**Réponse à la demande de renseignements no. 2 de la
Régie de l'énergie
(Version caviardée)**

DEMANDE DE RENSEIGNEMENTS N° 2 DE LA RÉGIE DE L'ÉNERGIE (LA RÉGIE) RELATIVE À LA MÉTHODOLOGIE D'IDENTIFICATION DES ÉLÉMENTS DU RTP

(iv) Selon le site OASIS, les chemins de livraison HIGH et DER ont les puissances indiquées ci-dessous :

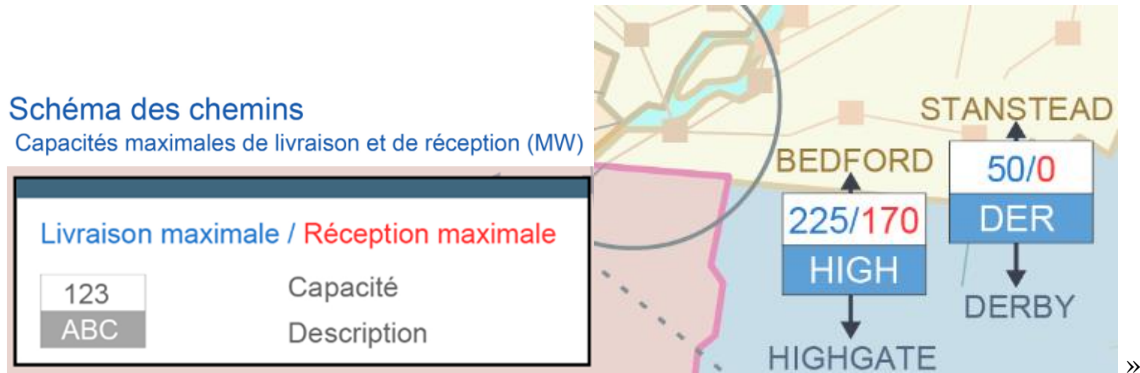
11.2 Selon les références (ii) et (iv), la Régie se questionne sur l'importance pour la fiabilité du RTP de l'interconnexion Stanstead. Veuillez fournir le transit annuel moyen ainsi que le

R11.2 Le Coordonnateur fournit au tableau suivant, les données demandées à la question 11.2.

Afin de répondre à la question, le Coordonnateur procédera en deux (2) parties.

- 1- En ce qui concerne l'importance de cette interconnexion pour le RTP, le Coordonnateur est d'avis que cette LIT doit être maintenue dans le RTP pour les raisons énoncées à la réponse R11.1.1.
- 2- Quant à l'importance de cette interconnexion pour la fiabilité, le Coordonnateur soumet que la ligne L1400 n'a pas un impact notable sur la fiabilité du réseau. Comme le tableau ci-haut le démontre, le transit moyen et en pointe sont insuffisants pour que la ligne puisse compromettre l'exploitation fiable du réseau et aucun critère de la définition du RTP proposée permet son inclusion. En somme, seule sa caractéristique transfrontalière fait en sorte qu'elle est importante pour le RTP.
